Godkjenning - GBNR 23/1 - Løyve til terrenginngrep og planering - Frekhaug

Administrativt vedtak. Saknr: 106/2019

Ansvarleg søker, Tysseland Arkitektur AS, har på vegne av tiltakshavar søkt om løyve til plassering av jord- og steinmassar, på gbnr. 23/567, Elvaåsen.

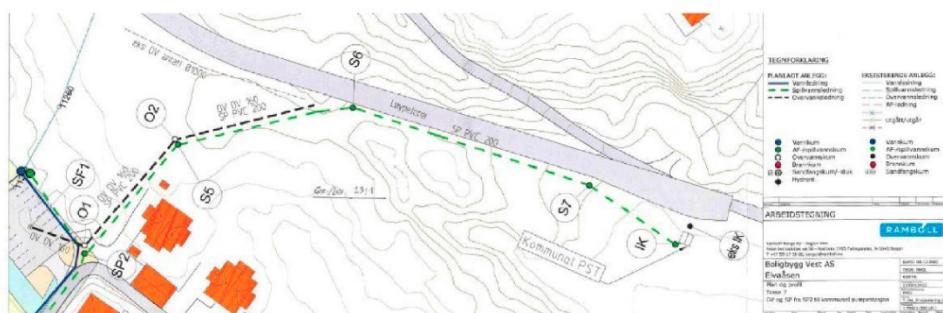
Kommentar vedr. drenering ihht til uttalelse fra utførende på utehusarbeider; Staren AS.

Området ble benyttet til mellomlagring av avgravingsmasser, fra boligfeltet på Elvaåsen og fra grøftene over området. Massene ble soldet og benyttet i anlegget. Gjenstående masser ble planert ut tilsvarende som/bedre enn opprinnelig situasjon.

Her er det i tillegg til kummer og rør som leder ut i elven masseutskiftet fra myrmasser til pukk der grøftene går. Dette medfører at det er bedre drenering enn situasjonen som var.

Etablering av drensanlegg og masseutskifting til pukk gir i vår mening bedre drenering enn utgangspunktet.

Kartutsnitt av areal der utbetringar må gjennomførast:

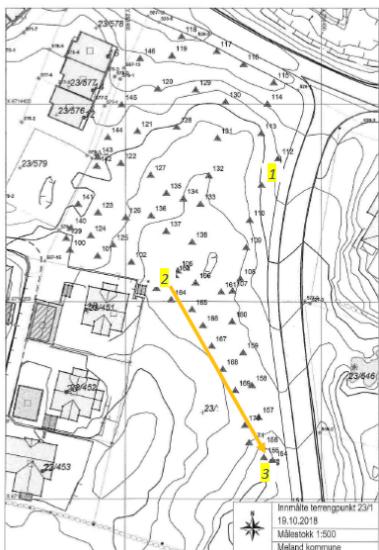
Administrasjonen var, saman med ansvarleg søker Tysseland Arkitektur, Staren og Boligbygg Vest på synfaring igjen den 06.06.2019 for å finne ein løysing på korleis ein betre kan handtere faren for flaum og overvannsproblematikken rundt pumpehuset.

Frå administrasjonen var VA-ingeniør med for å rettleie, og det ble særleg påpeikt tre punkt som måtte betrast:

1. Kum (1) må løftast 80-100 cm i forhold til dagens situasjon.
2. Kummer nede ved pumpehuset (2); rist på eine av dei tre kummene byttast ut med eit tett lokk. Kum nærmest pumpehuset skal endrast til 60 kum med sandfang.
3. Terrenget må senkast og det må lagast flaumgate med avrenning med fall ca. 1:100 mot opning av eksisterande elveløp/bekk/spillvassleidning (3).

1. Kum (1) løftes 80-100 cm i forhold til dagens situasjon.
2. Kummer nede ved pumpehuset (2); rist på eine av dei tre kummene byttast ut med eit tett lokk. Kum nærmast pumpehuset skal endrast til 60 kum med sandfang.
3. Terrenget må senkast og det må lagast flaumgate med avrenning med fall ca. 1:100 mot opning av eksisterande elveløp/bekk/spillvassleidning (3).
